Umweltbezogene Stellungnahmen zum Vorhabenbezogener Bebauungsplan mit Grünordnungsplan sowie Änderung Flächennutzungsplanes mit Landschaftsplan „Solarpark Große Leite“ aus der Unterrichtung der Behörden und Träger öffentlicher Belange gem. § 4 Abs. 1 BauGB.

Abb. 1: Löslichkeit von Cadmium, Zink und Blei in Abhängigkeit vom pH-Wert des Bodens.
Quelle: Franze et al., 1995 / BEW Essen, 16.03.2004

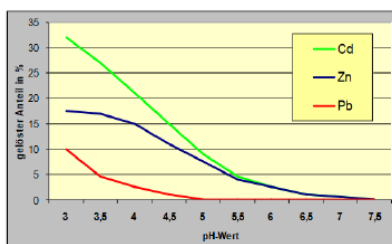
3. Es ist erwiesen, dass sich Schwermetalle wie Zink in Böden mit einem pH-Wert < 6,5 lösen und somit auch ins Grundwasser gelangen können, was zu gesundheitlichen Beeinträchtigungen führt. Um eine Kontaminierung des Bodens und letztlich des Grundwassers mit Zink-Ionen oder anderen Schwermetallen erst gar nicht entstehen zu lassen, muss bereits beim Einbau der Module gewährleistet sein, dass **nur Metallhülsen bzw. Bodenverankerungen zugelassen werden, die jegliche Kontaminierung über die geltenden Grenzwerte hinaus ausschließen.**

Es ist nicht nachvollziehbar, warum der mögliche Zinkeintrag ausgeschlossen sein soll, wenn die Ramm-profile nicht direkt mit dem Grundwasser in Verbindung kommen. Schließlich ist ja hier keine Trennschicht vorgesehen. Durch Regenwasserversickerungen gelangen letztlich auch Zinkeinträge ins Grundwasser, wahrscheinlich sogar ins Trinkwasser.

2. *Die Speicherung von Strom ist möglich und wird vom Vorhabenträger nach Möglichkeit umgesetzt.*
3. *Die Hinweise werden berücksichtigt und Bodenuntersuchungen zu möglichen Zinkauswaschungen festgesetzt, alternativ ist die Verwendung von beschichteten Profilen zulässig.*
